**Ref. Respuesta a solicitud de información complementaria al EsIA Categoría II del Proyecto  
"REHABILITACIÓN DE PISCINAS O ESTANQUES DE CULTIVO DE CAMARONES".**

# **Estudio de Impacto Ambiental Categoría II**

## **Información Complementaria N°1**

Proyecto titulado ***“Rehabilitación de Piscinas o Estanques de Cultivo de Camarones”***

Figura 2.1 Área de Facilidades Conexas

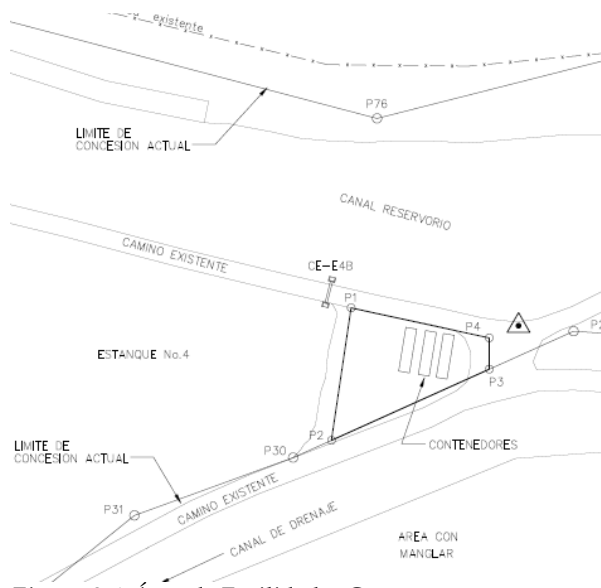
**Observación No. 7.** En la página 65 del EsIA, punto 5.4.2 Construcción/Ejecución se indica "*Instalación de Facilidades Conexas: las facilidades conexas están localizadas en un polígono de 900 metros cuadrados dentro de la huella del proyecto... Se contará con bodegas de insumos varios, un (1) tanque de 4,000 mil galones para el almacenamiento de agua potable, una (1) bodega pequeña donde se guardan todos los insumos varios para las post-larvas de camarón*"; además, en este mismo punto se presentan las coordenadas de las mismas. Sin embargo, mediante la verificación de coordenadas del estudio de impacto ambiental realizada por la Dirección de Información Ambiental, a través de Memorando-DIAM-0493-2022 se puede observar que no se generó una superficie de un polígono ya que una de las coordenadas se desplaza del resto de coordenadas de facilidades conexas. Por lo que se solicita:

**Punto 7a):** Se aclara que las coordenadas fueron verificadas y las mismas muestran el cierre de un polígono. (*Ver página 268 del EsIA que muestra el Plano de Ubicación de las Facilidades Conexas*).

## *Plano de Ubicación de las Instalaciones*

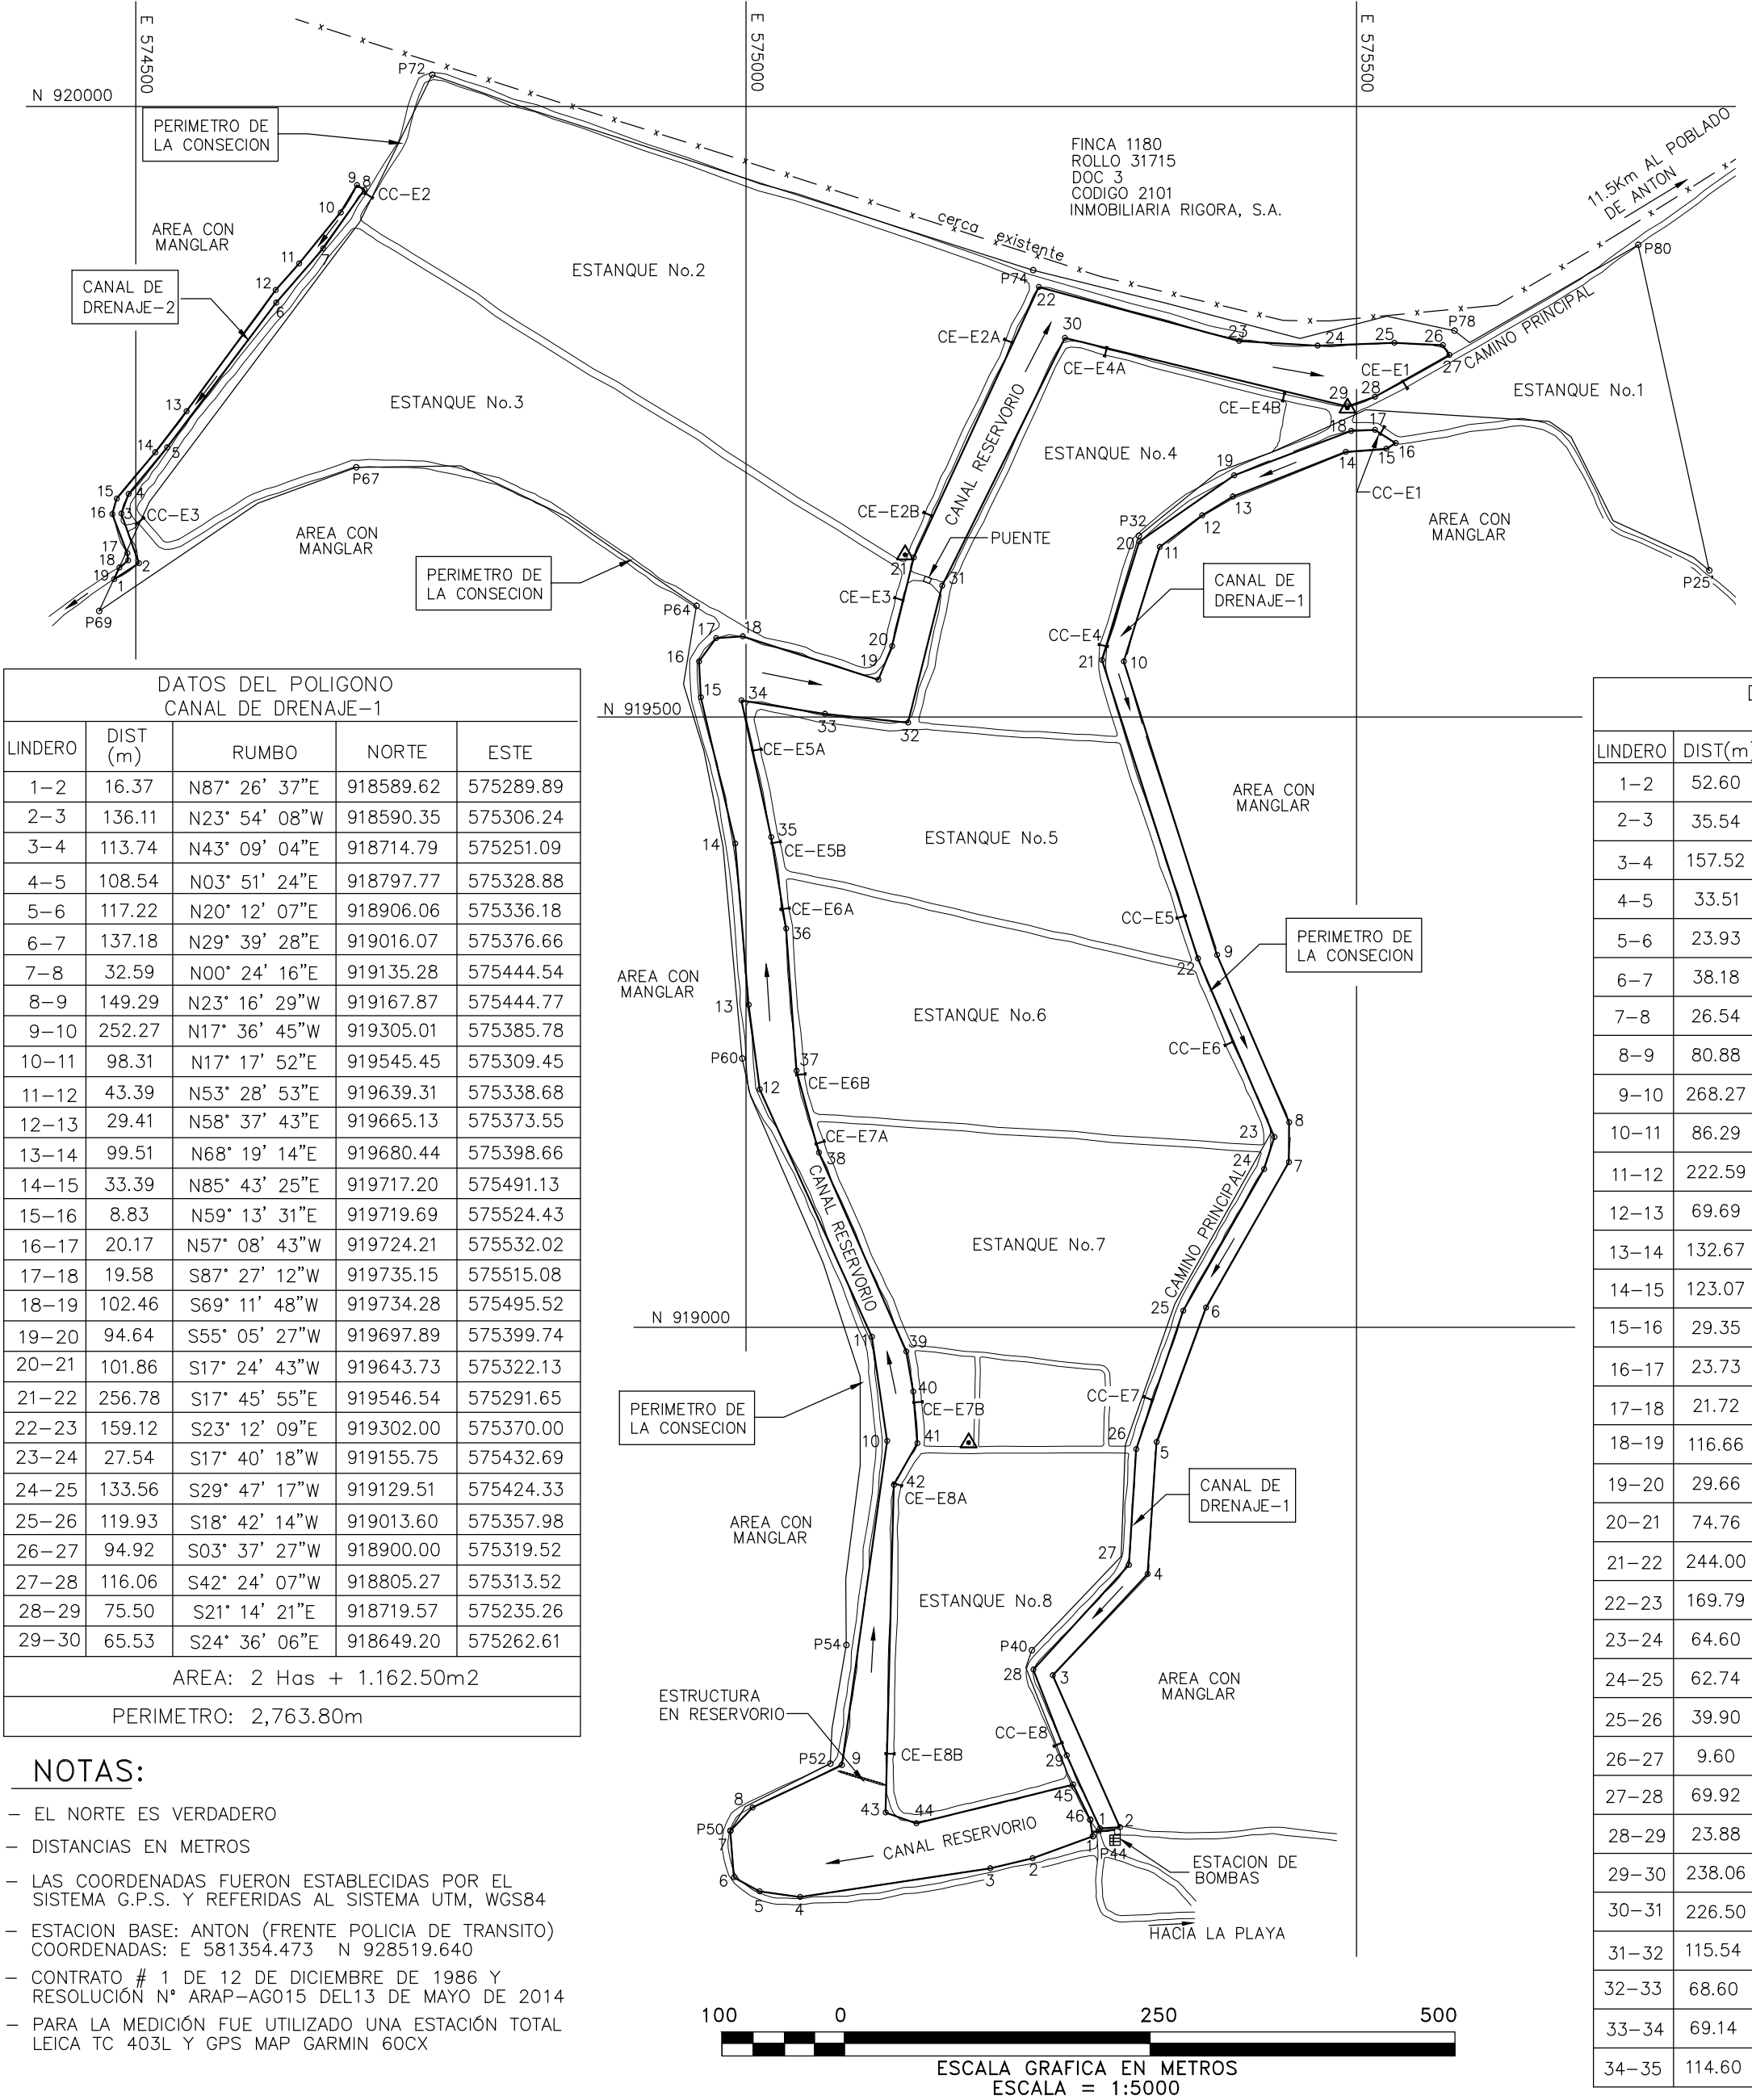
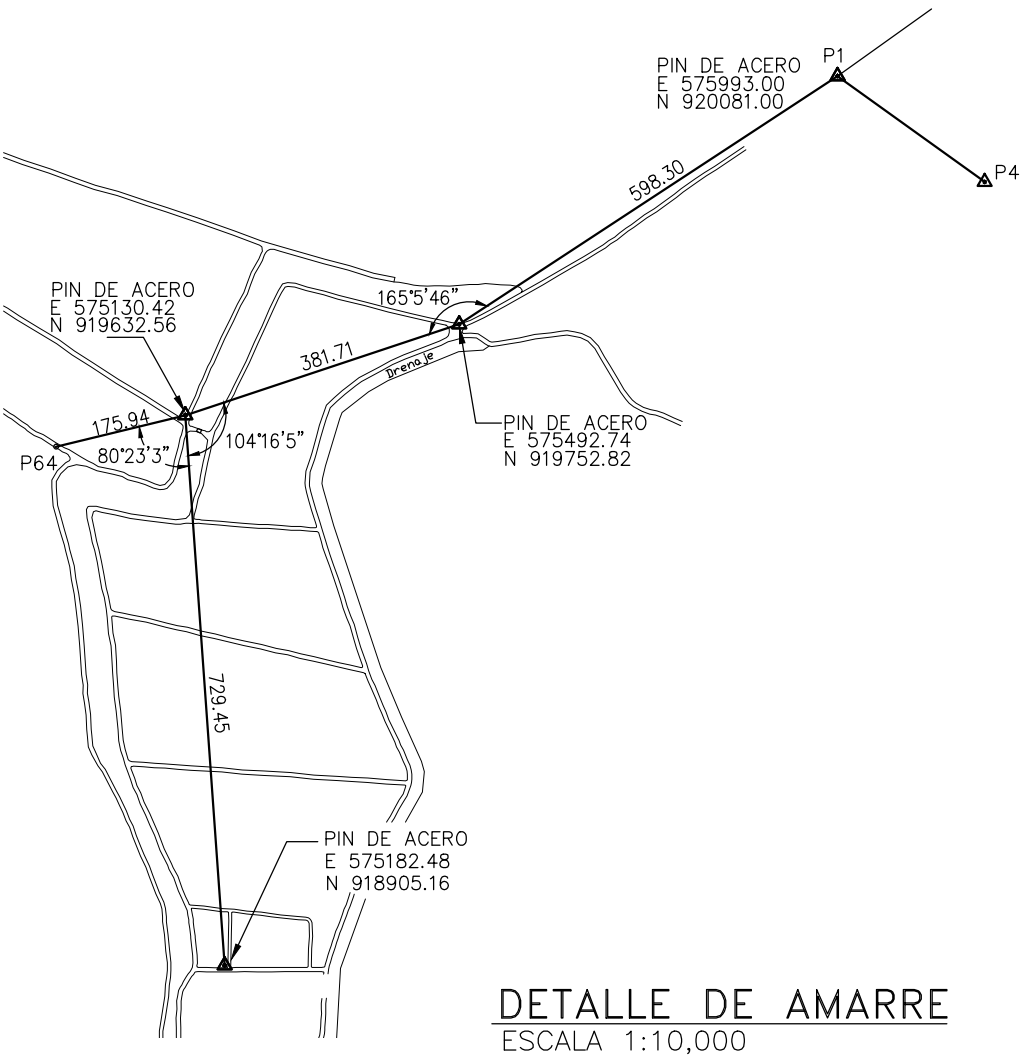
**Observación No. 6.** En la página 68 del EsIA, punto 5.4.3 Operación se indica "...El agua de salida de piscinas en producción es dirigida hacia el canal de drenaje existente en el lindero de la finca, regresando las aguas al estero". En la página 266, Anexo 5.1 Planos del Proyecto se presenta plano de Ubicación de caminos, puentes, drenajes y cajas, donde se observa el Canal de Drenaje -1, fuera del polígono del proyecto. Dado lo anterior:

- a. Aclarar la longitud, superficie y perímetro del reservorio, y presentar sus coordenadas. Representar mediante planos.
- b. Presentar coordenadas UTM del alineamiento del camino de acceso hacia el área del proyecto.

**Punto 6a):** *Ver Anexo 3. Plano de Ubicación de las Instalaciones*

**Punto 29a):** Ver [Anexo 3](#), donde se presenta el plano con la información solicitada.
